GTM-NotaS2022-33

Anexo Técnico al oficio GTM-NotaS2022-33

OBSERVACIONES A LA VERSIÓN PROVISORIA DE LA PROGRAMACIÓN DE LARGO PLAZO AÑO ESTACIONAL 2022 – 2023

Aspectos Relevantes y Observaciones a la PLP Versión Provisoria 2022-2023

Proyección de costos de combustibles

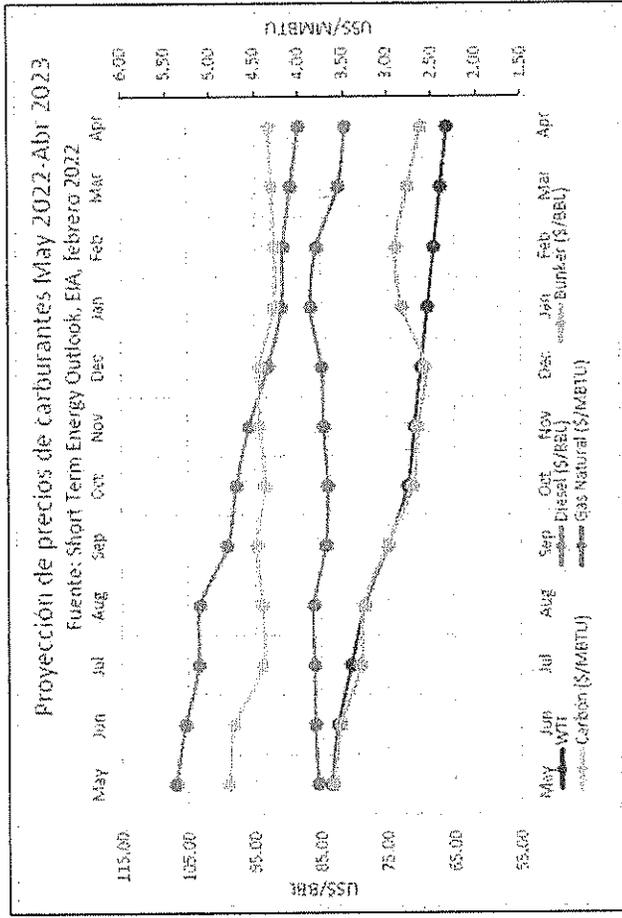
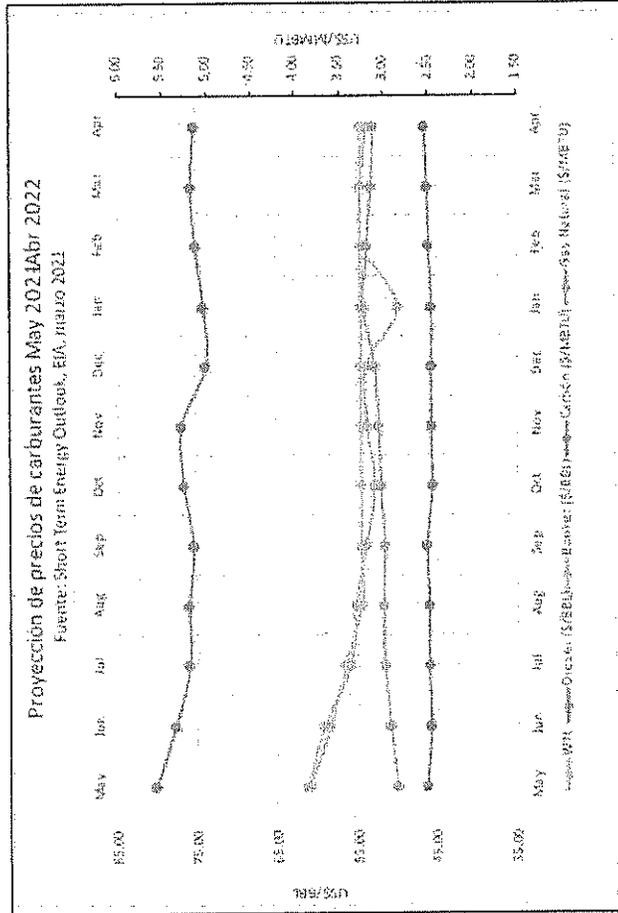
- Proyección de costos de combustibles**, Considerando lo establecido en la literal c) del artículo 44 de la Ley General de Electricidad y el numeral 12.6.10 de la Norma de Coordinación Comercial No. 12, se le solicita al AMM incluir y ampliar en la Programación de Largo Plazo Versión Definitiva, el Informe Técnico contenido en la nota GG-154-2022, relacionado Análisis de la invasión de Rusia a Ucrania y su impacto en sector eléctrico de Guatemala.

- La información contenida en la PLP VD tiene que ser consecuente y consistente con el Informe Técnico de la nota GG-154-2022 y las premisas del despacho trimestral.

Observación: Uso de la información del STEO Energy Information Administration (EIA)

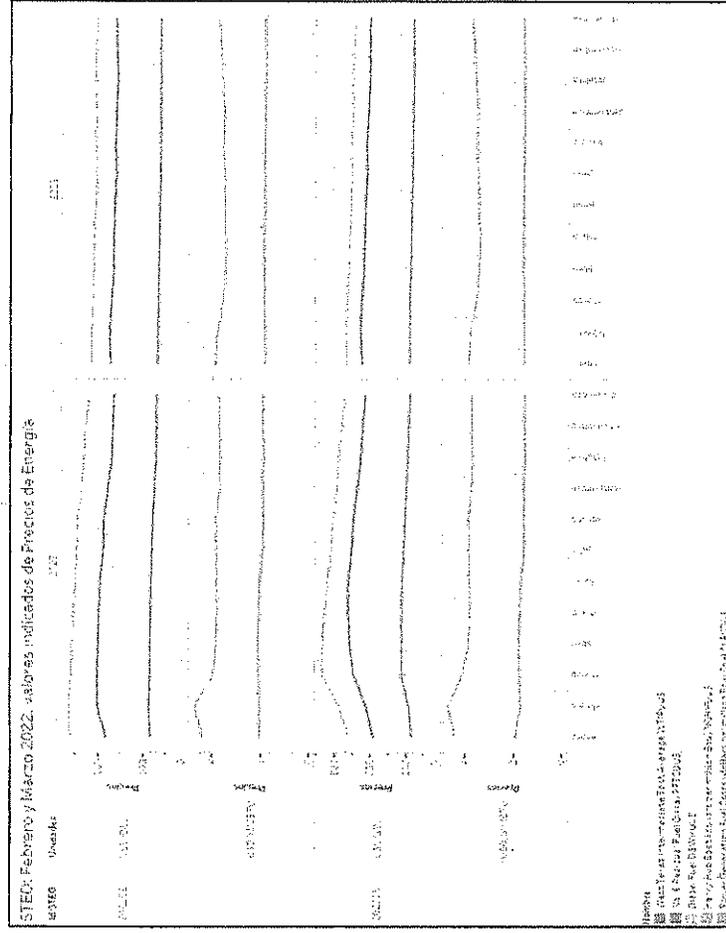
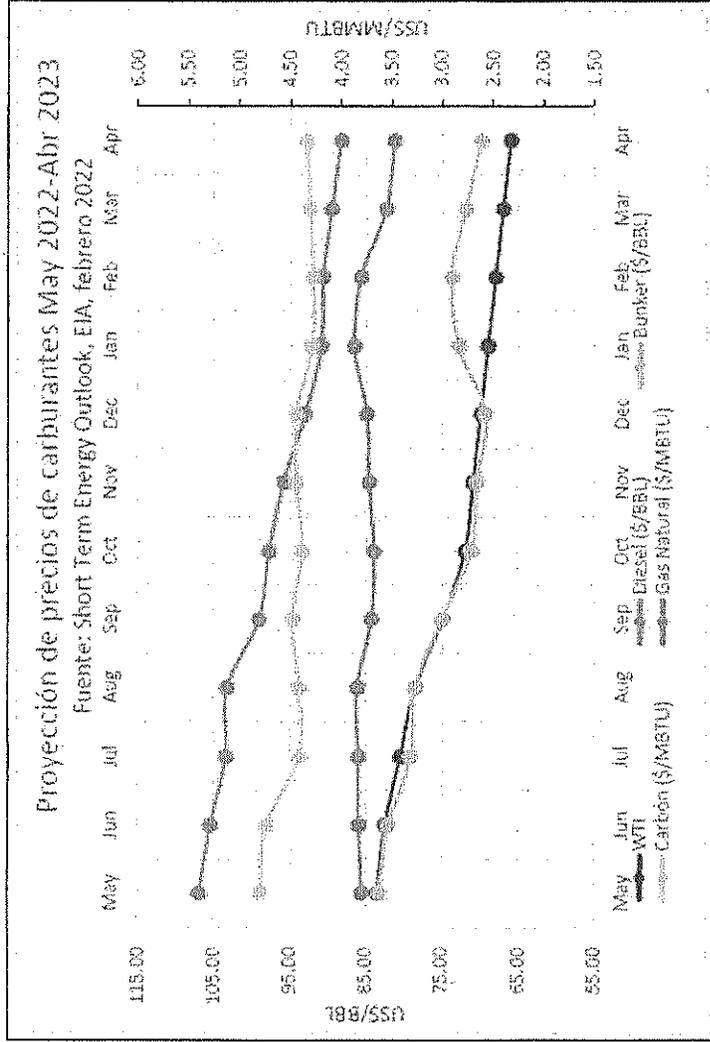
- a) En la página 42 se presenta la proyección de precios de carburantes, para el período desde mayo 2022 – abril 2023. Sin embargo, la información publicada no corresponde con la información que está publicada en el Short Term Energy Outlook -STEO- de la EIA publicado en febrero de 2022, para los siguientes códigos de proyección: WTIPUUS para WT, DSWHUUS para Diesel Fuel, RFTCUUS para Bunker, NGHHUUS para Gas Natural

- CLEUDUS para Carbón. Se le solicita al AMM que se apegue a lo establecido en la literal a) del numeral 2.2.1 de la NCC2 en la utilización del STEO, y que informe a esta Comisión cuales son las proyecciones de precios que está utilizando, informando el código que corresponde a cada energético utilizado. Adjunto se compara la información publicada por el AMM, con la información extraída del STEO para el mes de febrero, extraído del siguiente sitio de internet <https://www.eia.gov/outlooks/steo/outlook.php>.
